**Avis délibéré relatif au projet de construction et d'exploitation  
d'un parc éolien  
sur les communes de HANNOGNE-SAINT-REMY, SERAINCOURT,  
SEVIGNY-WALEPPE, RENNEVILLE, CHAUMONT-PORCIEN, et  
REMAUCOURT (08)  
porté par la société SAS ÉOLE HSR**

n°MRAe 2021APGE3

Nom du pétitionnaire	SAS ÉOLE HSR
Communes	Hannogne-Saint-Rémy, Seraincourt ; Sévigny-Waleppe, Reneville, Chaumont-Porcien et Remaucourt (08220)
Département	Ardennes (08)
Objet de la demande	Nouvel avis de l'autorité environnementale à la suite de la décision du tribunal administratif de Chalons-en-Champagne relative à l'arrêté préfectoral d'autorisation unique du 28 février 2018 de réaliser et d'exploiter un parc éolien de 23 aérogénérateurs et 8 postes de livraison
Date de saisine de l'Autorité Environnementale	02/12/20

FIGURE 21 : LOCALISATION DU PROJET D'IMPLANTATION EN NOVEMBRE 2015 ET DES ZONES DE CONTRAINTES POUR L'AVIFAUNE

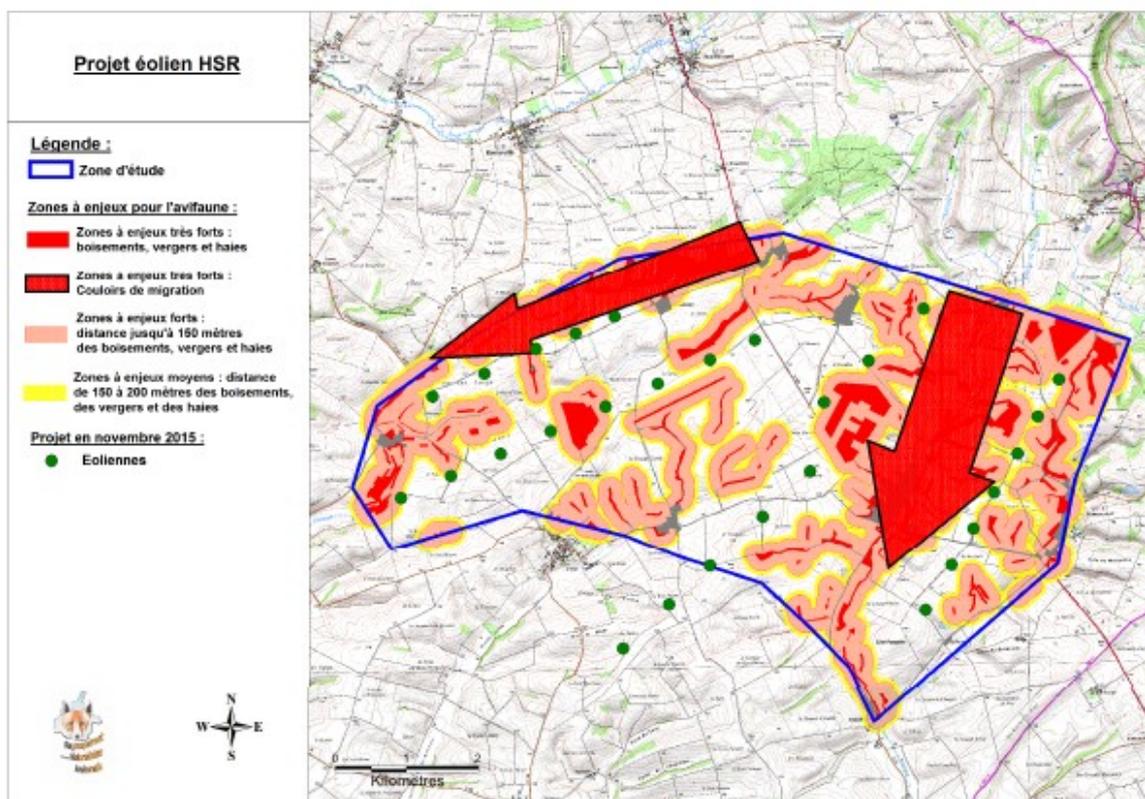
L'exploitant confirme dans son complément 2020 les conclusions de l'étude de 2015, l'état initial n'ayant pas évolué. Cependant l'Ae s'est interrogée sur les conclusions de ce complément en absence d'analyse des suivis environnementaux ayant pu être réalisés sur les parcs voisins en service.

**L'Ae recommande à l'exploitant de s'assurer des conclusions de sa note d'accompagnement au regard des conclusions des suivis environnementaux disponibles.**

FIGURE 24 : LOCALISATION DU PROJET VIS-A-VIS DES ZONES A ENJEUX POUR LES CHIROPTERES AU SEIN DE LA ZONE D'ETUDE

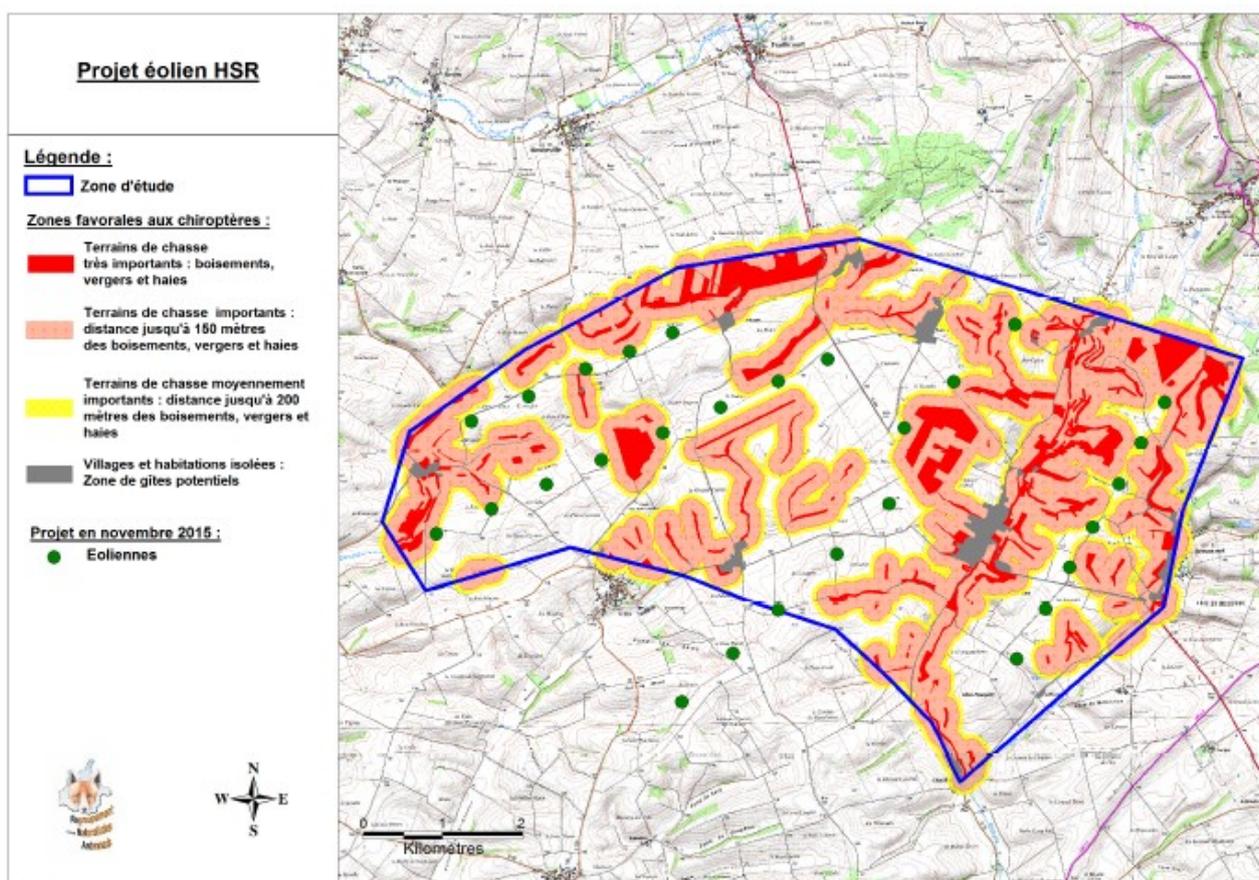
Un éloignement de 200 m par rapport aux haies et aux boisements du secteur d'étude est recommandé par le schéma régional éolien, 8 éoliennes sont situées entre 150 et 195 m et ne respectent pas cette préconisation. L'exploitant prévoit de réaliser un suivi de la mortalité au cours des trois premières années suivant la mise en service du parc et propose la mise en place d'un bridage du 1<sup>er</sup> juillet au 31 octobre (entre 1 h avant le coucher du soleil et 1 h après le lever, lorsque la température est supérieure à 8 °C et lorsque la vitesse du vent est inférieure à 6 m/s).

L'Ae regrette que certaines éoliennes soient implantées à moins de 200 m des haies (les accords Eurobats relatifs à la conservation des chauves-souris en Europe, ainsi que le SRE Champagne Ardenne préconisent un retrait de 200 m par rapport aux éléments boisés, à calculer depuis l'extrémité des pales).

***L'Autorité environnementale recommande à l'exploitant d'explicitier et de justifier le choix d'implantation des éoliennes moins de 200 m des lisières de forêts, d'en présenter les impacts pour les habitats et espèces et de proposer des mesures adaptées d'évitement, de réduction et de compensation, à défaut de les éloigner au-delà des 200 m.***
